**CCR-VIA -- COMITATO DI COORDINAMENTO REGIONALE PER LA
VALUTAZIONE D'IMPATTO AMBIENTALE**

Giudizio n° 3039 del 16/04/2019

Oggetto Realizzazione di impianto di produzione di biometano da digestione anaerobica di fonti rinnovabili

Valutazione di Impatto Ambientale – V.I.A.
Realizzazione di impianto di produzione di biometano – CTIP Blu S.r.l.

Tabella 9 e Figura 9: Ubicazione recettori individuati per la valutazione di impatto odorigeno.

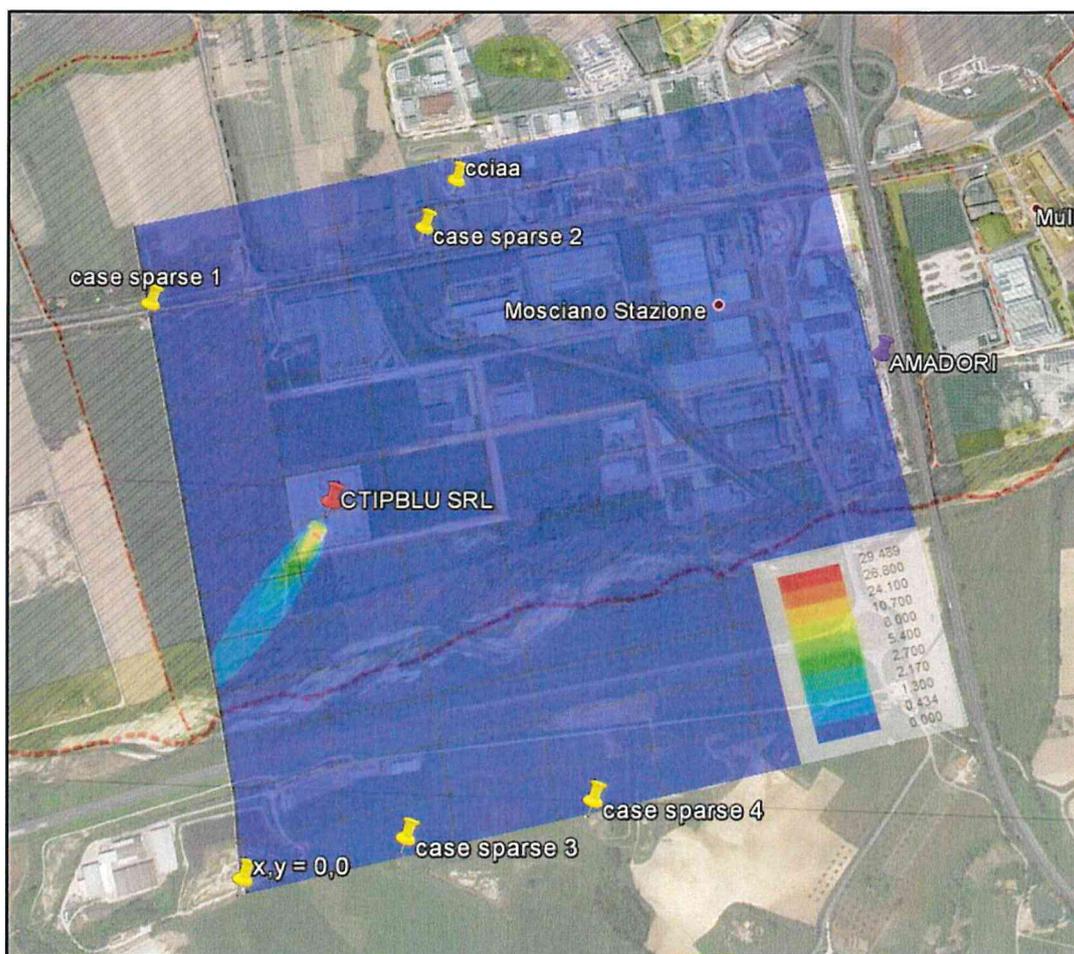
- 1) chiarire quali sono le sorgenti di emissione che sono state considerate ai fini del calcolo dell' impatto odorigeno e valutarne l'effetto cumulo con gli opifici presenti nelle vicinanze, valutare le ricadute ai sensi delle normative vigenti in materia;
